DODATEK č. 4
ke Smlouvě o dílo ze dne 30.04.2024 ve znění dodatku č. 1 - č. 3
(dále jen „Dodatek“)

na zhotovení díla „**Most ev. č. 323-007 a ev. č. 323-008 Nechanice včetně komunikace**“.

EVIDENČNÍ LIST ZMĚNY STAVBY

5

1.	Rekapitulace ceny po změně č.5
2.	Rozpočet SO 111 - ZBV č. 5 vícepráce
3.	Rozpočet SO 502 - ZBV č. 5 vícepráce
4.	Výřez situace DZ - SO 111

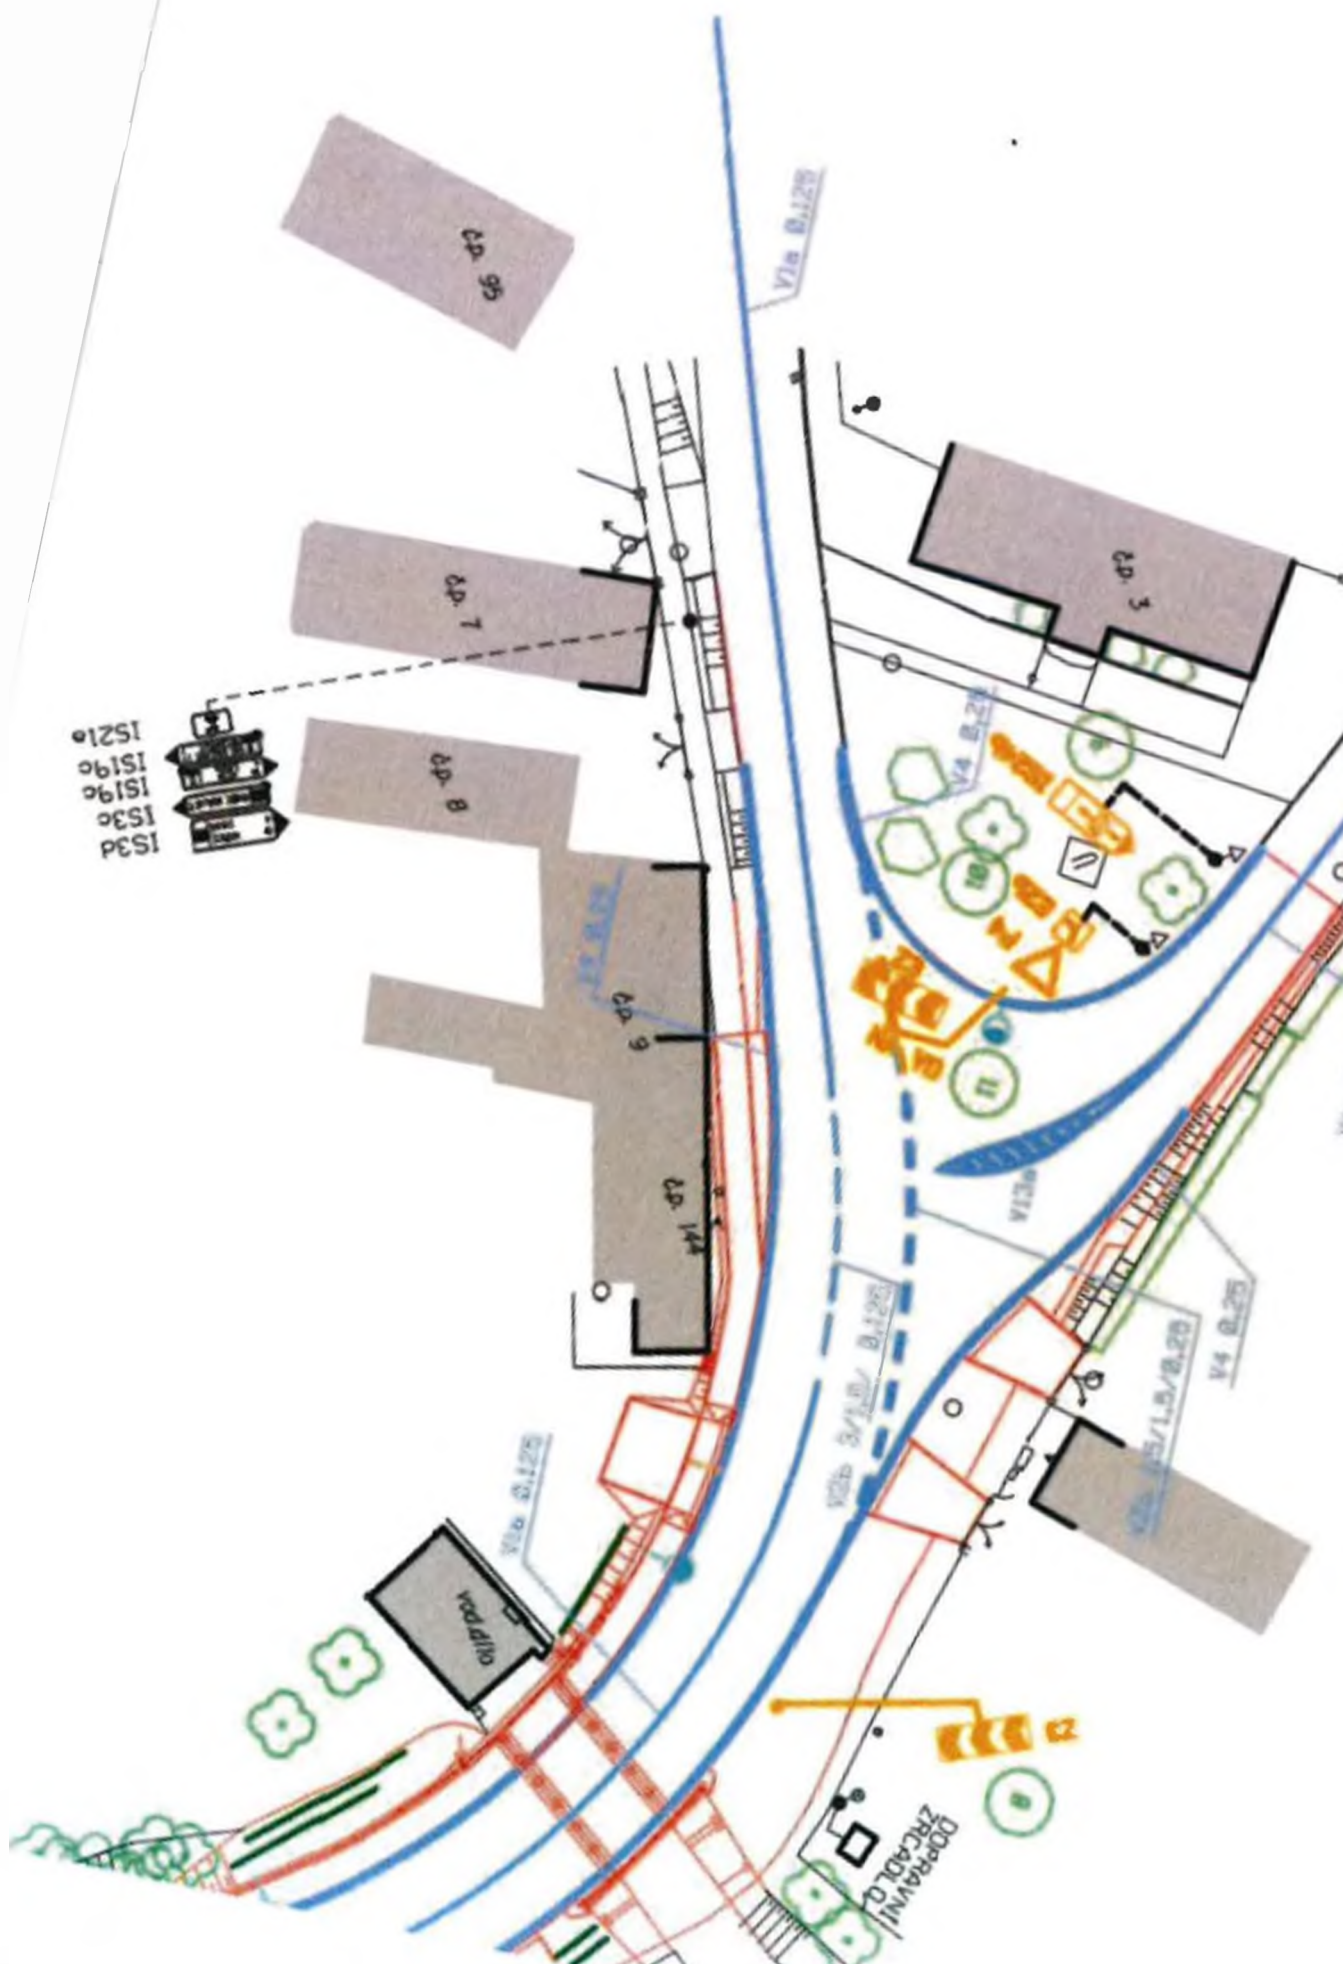
1) Během řízení, kdy investor zajišťoval Stanovení místní úpravy provozu na pozemních komunikacích pro aktualizaci svislého a vodorovného značení, a kdy došlo stavbou ke změnám na dotčených pozemních komunikacích (změna trasy, změna poloměrů směrových oblouků, úprava křižovatky) měli zástupci PČR DI větší požadavky na VDZ oproti projednávání PD ve stavebním řízení. Došlo k úpravě (zvětšení) zejména dopravního stínu a také k prodloužení vodící čáry VIa na všech větvích křižovatky i za hranice stavby na křižovatce silnic II/323 a II/324 ve Starých Nechanicích (SO 111).

Jedná se o dodatečné stavební práce, které nebyly zahrnuty v původním závazku ze smlouvy na zakázku, jejich potřeba vznikla v důsledku okolností, které zadavatel jednající s náležitou péčí nemohl předvídat a tato změna nemění celkovou povahu zakázky. Vícepráce SO 111 = 65.729,00 Kč cena uvedena bez DPH. Na termín dokončení stavebních prací nebude mít tato změna vliv.
